## Sjøområdeplan for Nordmøre. Fråsegn ved andre gangs offentleg ettersyn.

## Tingvoll kommune m.fl. - interkommunal plan for sjøområdene på Nordmøre - fråsegn til offentleg ettersyn (andre gong)

## **Tingvoll kommune Møre og Romsdal - Uttalelse til 2 gangs offentlig ettersyn av interkommunal sjøområdeplan for Nordmøre**

## Uttale til interkommunal plan for sjøområdene på Nordmøre – 2.gangs offentlig ettersyn

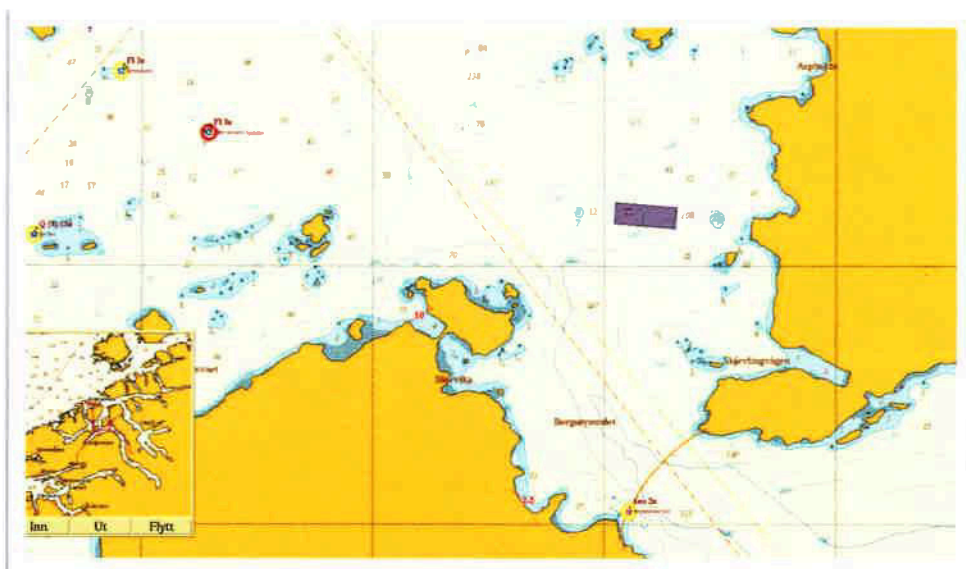
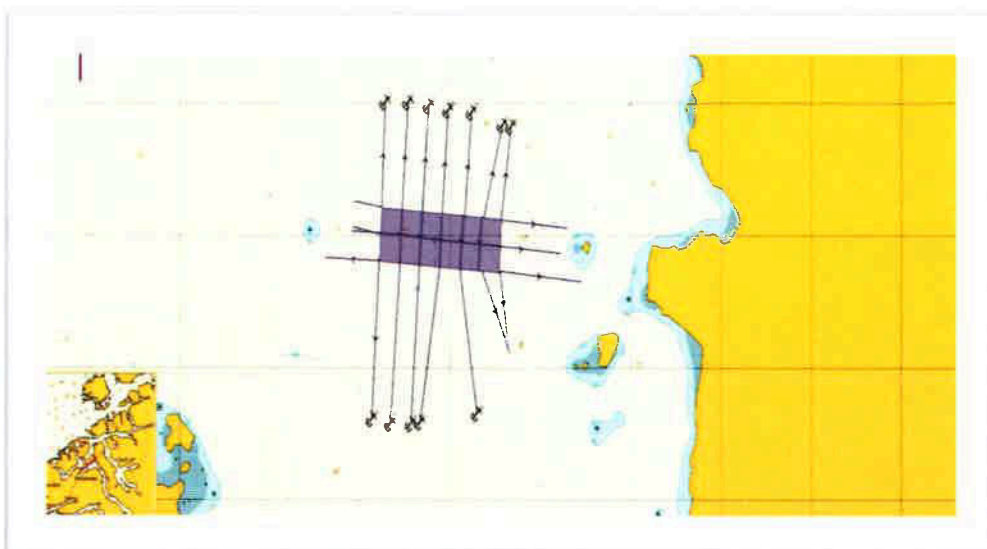
Vi har derfor med utgangspunkt i Tingvoll kommune sin gjeldende kommuneplan 2014-2026 utredet en lokalitet i Aspbukta. Lokaliteten ligger i gjeldende kommuneplan innenfor et areal i planen som tillater akvakultur.

Lokaliteten er inntegnet i kartene nedenfor og søknaden er klaggjort for inn-sending med en biomasse på 3120 MT.

Måsøval som selskap har brukt mye tid og ressurser på å utrede lokaliteten og ber om at området blir ført tilbake til slik den foreligger i gjeldende kommuneplan.

#### Vi har følgende innspill for Kristiansund Kommune:

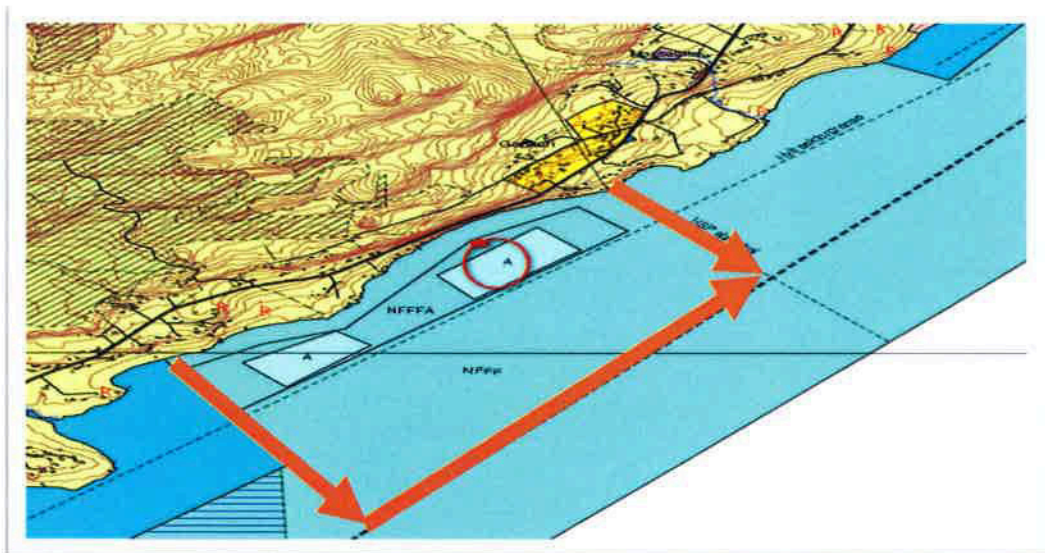
Måsøval er etablert med lokaliteten 19875 Or i Freifjorden. Slik den ligger nå er det gitt dispensasjon fra kommunens arealplan for å kunne få til en bedre plassering av anlegget.

Med tanke på en eventuell vekst i området er det et ønske om at grensen for NFFFA hvor anlegget ligger trekkes helt ut som avtegnet med oransje piler. Området vil da erstatte NFFF og gi større fleksibilitet i fremtiden.

ANG  
SIGAREAL PLAN FOR NORDMØRE HØRING

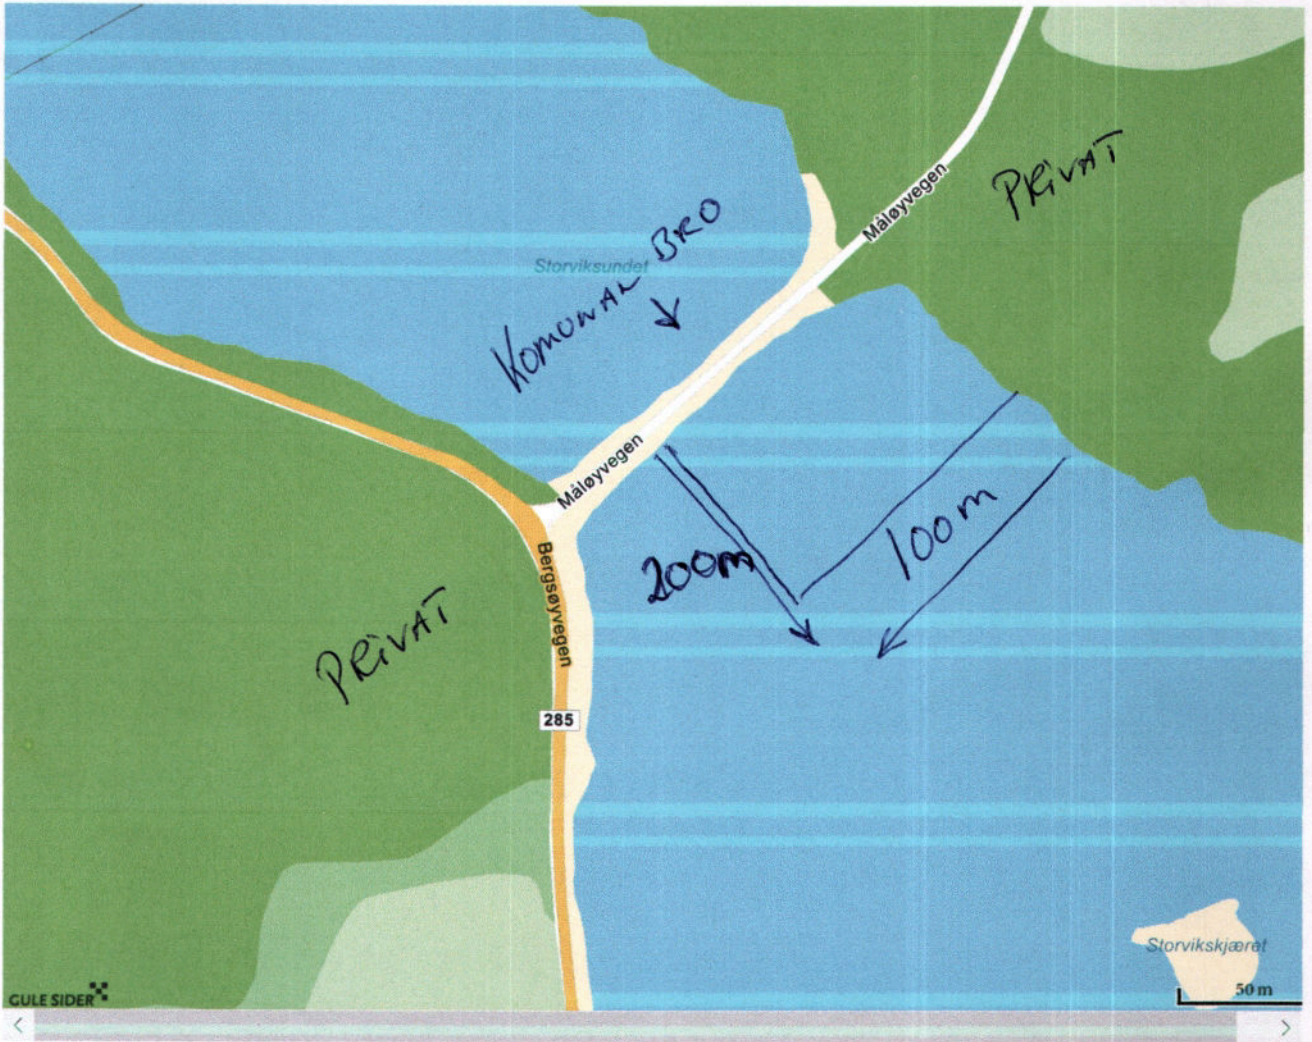
FORSLAG OM HAVN PÅ ØSTSIDEN AV MÅLEYBRUA.  
DET ER MANGEL PÅ HAVNER FOR MINDRE BÅTAR.  
PÅ ØSTSIDEN AV MÅLEYBRUA, ER DET VECDIG  
GOD HAVN.

## **Sjøområdeplan Nordmøre, andre gangs høring, melding om arealkonflikt mellom VKA01 1505 Valneset og planer for havteknologisenter på Bolgneset i Kristiansund**

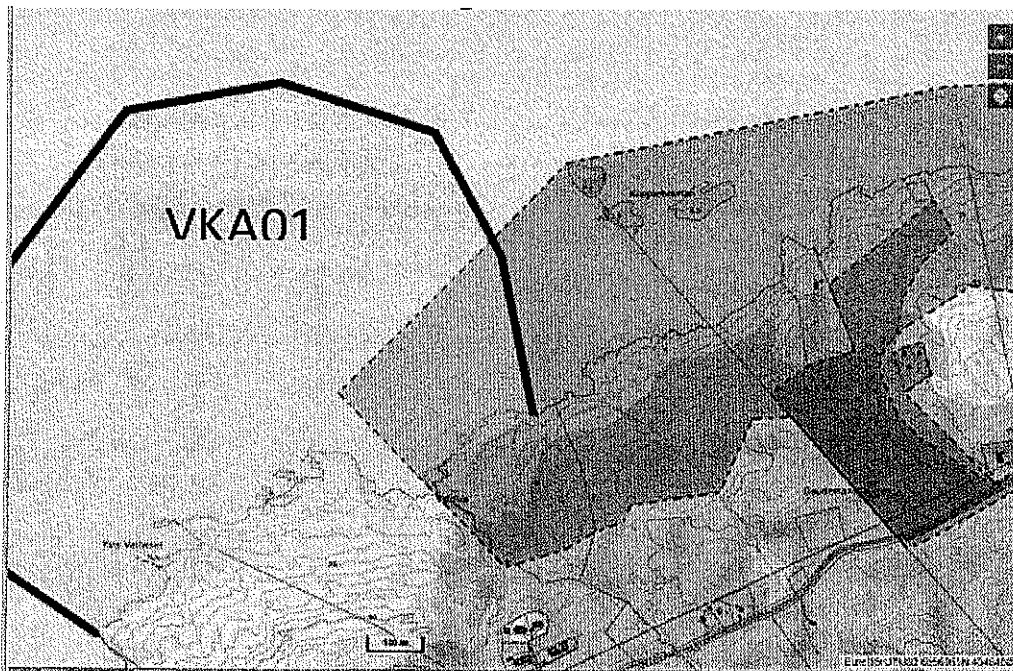
Slik det fremgår av kartet nedenfor griper VKA01 1505 Valneset inn i og overlapper det avsatte området fra Bolgneset til Valelva, hvor Kristiansund kommune planlegger et marint havteknologisenter.

I høringsrunden for sjøområdeplanen for Nordmøre varsler vi nå at oppdrettsområdet ved Valneset bør tas ut – siden det kommer i konflikt med planområdet for nytt havteknologisenter. Et slikt nytt næringsområde er forankret i følgende vedtak:
